Oggetto n. 1225

Intesa sulle modifiche cartografiche al piano territoriale paesistico regionale presentate dalla Provincia di Piacenza con la variante specifica al proprio piano territoriale di coordinamento. (Proposta della Giunta regionale in data 7 settembre 2016, n. 1276). (*Prot. DOC/2016/0000659 del 27/10/2016*)

**PROPOSTA DI VARIANTE CARTOGRAFICA AL
PIANO TERRITORIALE PAESISTICO REGIONALE**

Schede delle varianti

MODIFICA C_10 CHIAVENNA_Riglio 1

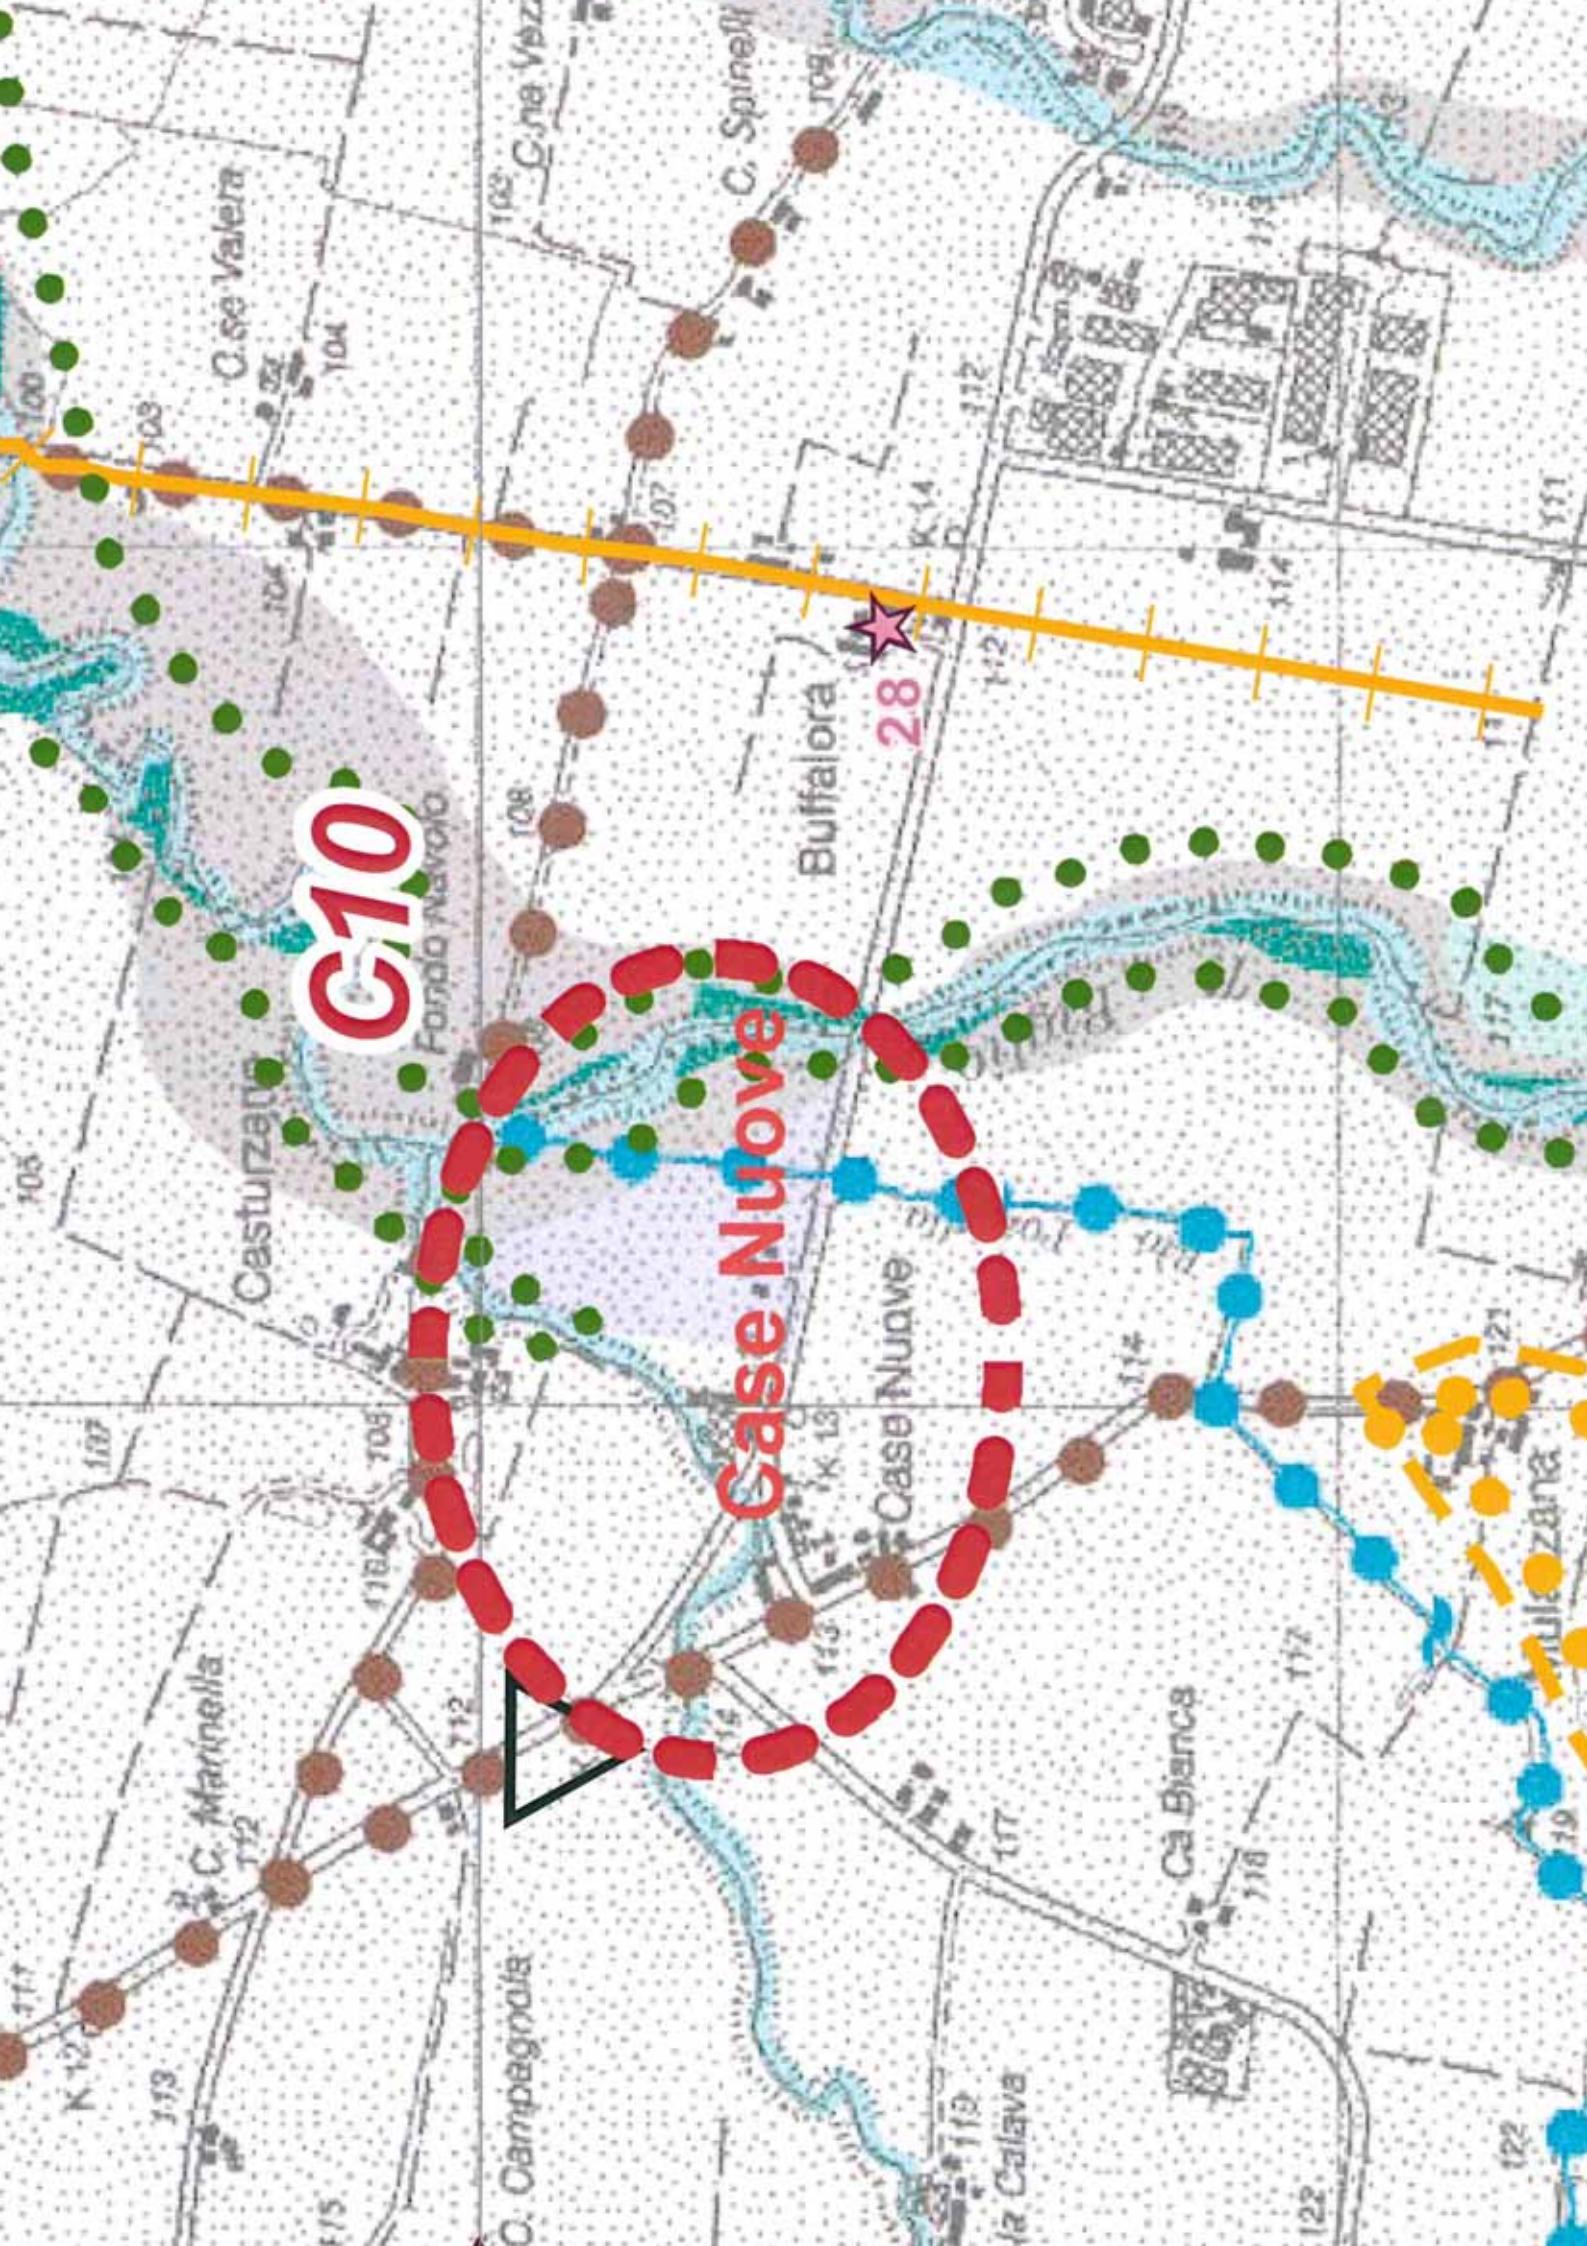
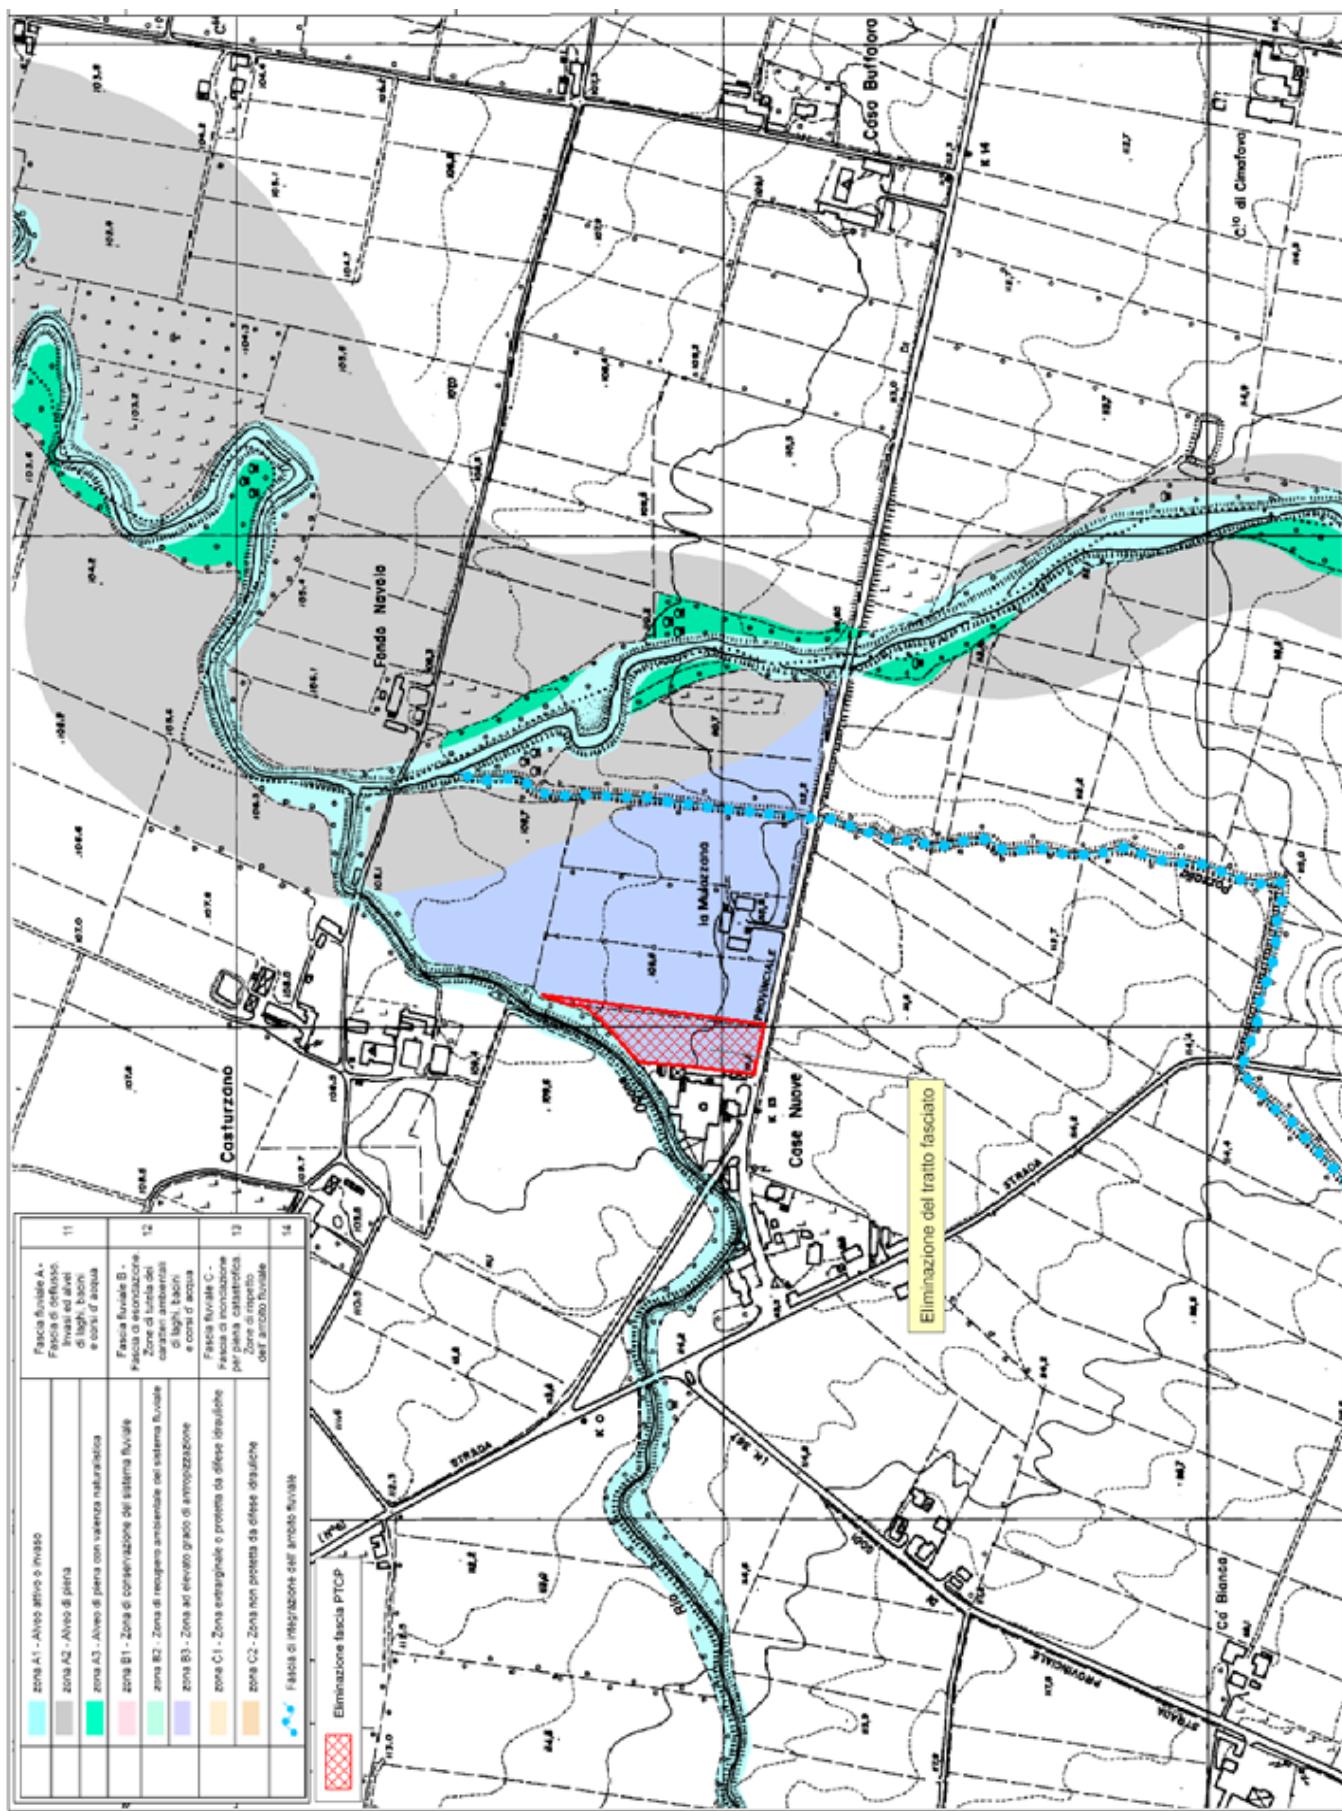
L'area è ricompresa tra la SP n.6 e il rio Ogone, appartiene a un lembo di territorio rurale ai margini della località Case Nuove, è caratterizzata da un elevato grado di antropizzazione ed è priva dei caratteri di naturalità tipici fluviali. La presenza di insediamenti di tipo produttivo e la recente realizzazione di un terrapieno a protezione degli stessi, definiscono un diverso assetto morfologico e rendono difficolta e critica la relazione con il sistema fluviale. Risultano assenti anche elementi di valore ambientale e di carattere storico-culturale e si ritiene pertanto che la proposta di modifica sia compatibile con l'assetto paesaggistico.
